## RESOLUCIÓN N°

### POR MEDIO DE LA CUAL SE MODIFICA UN PERMISO DE VERTIMIENTOS Y SE ADOPTAN OTRAS DETERMINACIONES

Que mediante Auto AU-03918-2025 del 16 de septiembre de 2025, se dio inicio al trámite ambiental de **MODIFICACION DEL PERMISO DE VERTIMIENTOS**, otorgado mediante Resolución N° RE-01417-2022 del 07 de abril de 2022, solicitado por la sociedad **INVERSIONES CONYTRAC S.A.S.**, con Nit 900.404.327-2, representada legalmente por el señor **JUAN DIEGO HOYOS CEBALLOS**, identificado con cedula de ciudadanía N° 70.556.498, a través de su autorizada la sociedad **GRUPO AQUA S.A.S.**, con Nit. 900.226.055-0, representada legalmente por la señora Amalia Londoño Mejía, con la cédula de ciudadanía número 1.037.575.843, en beneficio del proyecto “**BODEGAS CANOAS**”, a localizarse en el predio con FMI 020-195393, ubicado en la vereda Canoas del municipio de Guarne, Antioquia, en el sentido de cambiar el sistema de tratamiento, y el caudal proyectado de vertimientos.

Se tramita modificación del permiso de vertimientos, dado ajustes a la configuración del proyecto a desarrollarse bajo la figura de Parque Industrial, a conformarse por 22 bodegas, mall comercial, oficinas, porterí

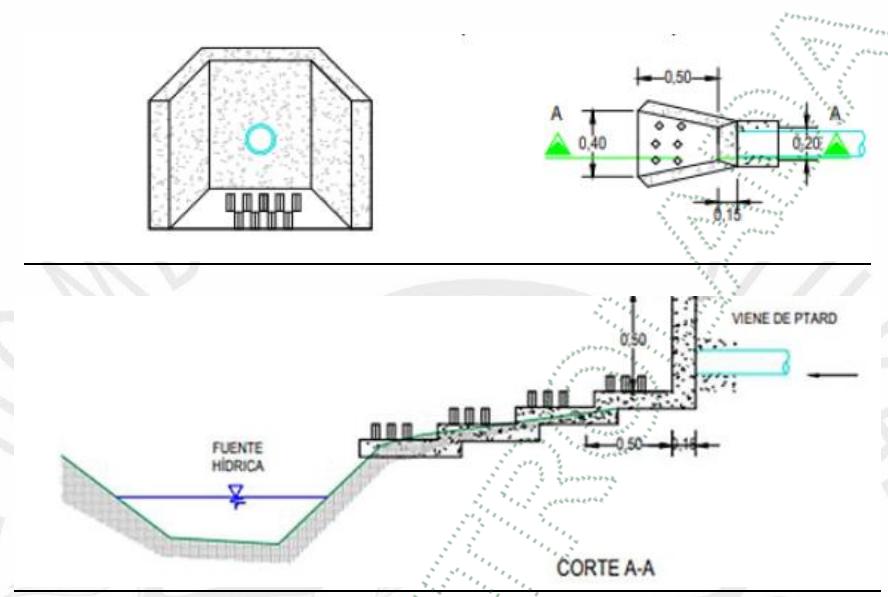
Un tercer escenario de simulación fue la contingencia supuesta de vertimiento de aguas residuales sin proceso de tratamiento y caudal mínimo de la fuente receptora; (caso hipotético). Los resultados de este proceso arrojaron unos valores en las variables de interés más afectados debido al impacto hipotético de vertimiento no tratado, esto en comparación a lo obtenido en la condición anterior.

Luego de la mezcla entre el vertimiento y la quebrada objeto de estudio, se presenta una concentración de OD de 5.20 mg/l. este valor es marginalmente aceptable para la vida acuática en general, y podría indicar un cierto grado de estrés o necesidad de monitoreo si tiende a bajar más. esto ocurre entre el kilómetro 0.080 zona de influencia del vertimiento proyectado, este cambio se debe al vertimiento hipotético de ARD sin tratamiento, los resultados evidencian una aceptable capacidad de asimilación de la fuente hídrica. Debe resaltar que es un caso hipotético.

La carga orgánica evaluada por el modelo en términos de DBO ultima refleja un aumento en la concentración pasando de 14.63 a 85.52 mg/l validando una posible afectación del cuerpo receptor, en un caso puntual que se deberá atender a la mayor brevedad.

Luego del proceso de simulación de este escenario considerado el más crítico en la quebrada objeto de estudio mediante el modelo QUAL2Kw, se encontró que la concentración de oxígeno disuelto siempre estuvo disponible en la fuente hídrica, adicionalmente que la carga orgánica afecta la calidad ambiental del ecosistema lotico. En conclusión, la capacidad de asimilación de la fuente hídrica se ve un poco comprometida luego del proceso de vertimiento

de las aguas residuales, sin embargo, se evidencia que se recupera paulatinamente durante su recorrido aguas abajo.
